ZMĚNOVÝ LIST STAVBY		Změna č: 11	
		Datum změny: 10.6.2020	
Název veř. zakázky: Revitalizace kanalizace a vodovodu, Rekonstrukce komunikace – RSP S71/2019/013			
Zhotovitel: PROFISTAV Litomyšl, a.s.			
Objednatel: Lesy České republiky, s. p., SZ Týniště nad Orlicí			
Název akce (majetku): S71/2019/013	Charakter akce: I -N IP NP	Číslo objektů:	Stavební díly:
Popis změny: na akci: Revitalizace kanalizace a vodovodu – RSP S71/2017/036 Revitalizace komunikace – RSP S71/2016/011			
Dle dohody TDI + TDI-ext., projektanta a zhotovitele a dle zápisů ve stavebním deníku bylo dohodnuto:			
ZL 02-11 – betonová plocha u sušárny			
Zdůvodnění změny:			
Záměn asfaltové plochy za betonovou desku v místě sušek, bodové zatížení sušících kontejnerů			
Posouzení změny - autorský dozor projektanta: I [redacted]		Datum:	Podpis:
[redacted]		25 -09- 2020	[redacted]
Dopady:	do projektové dokumentace (Ano/Ne, DSPS):		Ne
	do časového plánu (Ano/Ne):		Ne

Revitalizace vodovodu a kanalizace Týniště nad Orlicí

Popis	Cena	DPH	Cena s DPH
ZL 02-11: Betonová plocha u sušárny	31 161,42	6 543,90	37 705,32
3.2: Obnova povrchů	68 018,26	14 283,83	82 302,09
5_00: Komunikace	67 092,25	14 089,37	81 181,63
998: Přesun hm

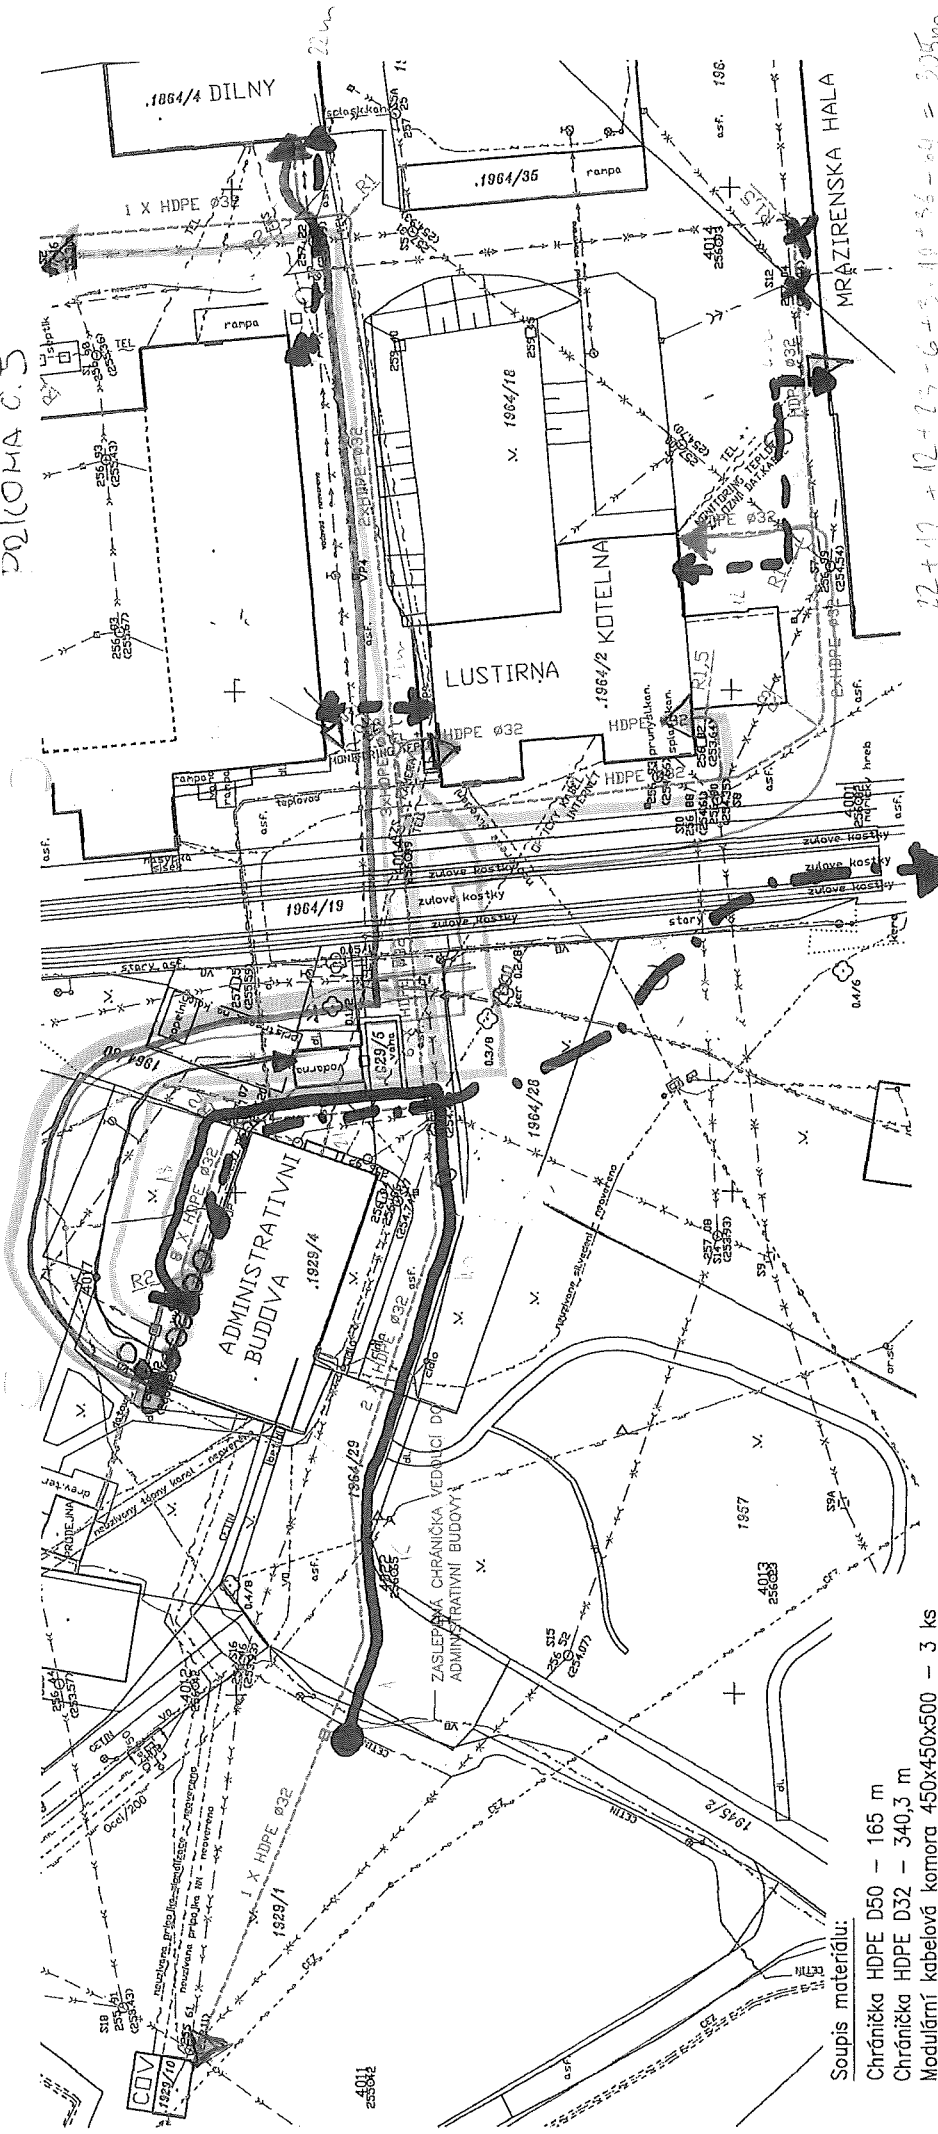
Cena	DPH	Cena s DPH
ZL 02-14: Chránička pro optiku	83 612,12	17 558,54	101 170,66
SO 09: Váha a čerpací stanice - elektroinstalace	83 612,12	17 558,54	101 170,66
1: Zemní práce	65 168,70	13 685,43	78 854,12
9: Ostatní konstrukce a práce, bourání	18 443,42	3 873,12	22 316,54
Celkem (bez DPH)	83 612,12		
DPH	17 558,54		
DPH 21 % ze základny: 83 612	17 558,54		
Celkem (včetně DPH)	101 170,66

36.	R6_02	Chráničky nepůlené z trub plast do DN 110mm	m	305,0	-	305,0	59,53	18 155,22
